工程指示 / 要求簡箋(E.I.)

工程指示編號：EI / 9925 / 18

工程名稱：觀塘裕民坊

工程項目：幕牆碼用配件 B.M. (地盤用)

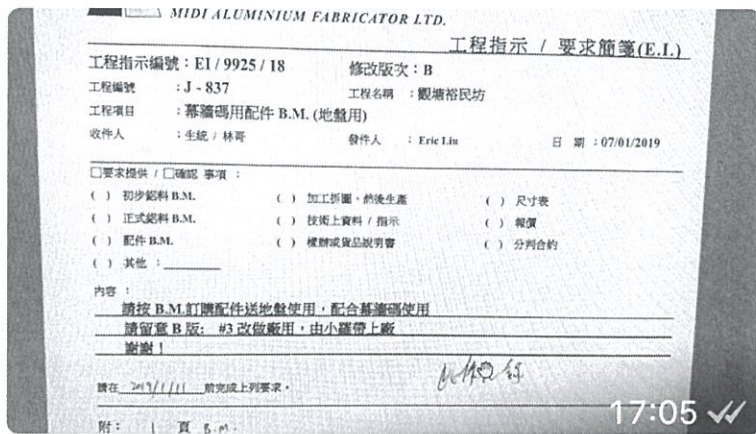
請留意 C 版：按地盤覆核，M12x160 螺栓每層數量用 1920 粒，增加#2 數量

呢兩日各座都有管工話此EI覆尺數要重新覆，覆完後再一次過改大貨

炳哥，M12x160樣板層用左1938粒？

每座每層約80枝x2=160支  
x3=480x4層=1920支
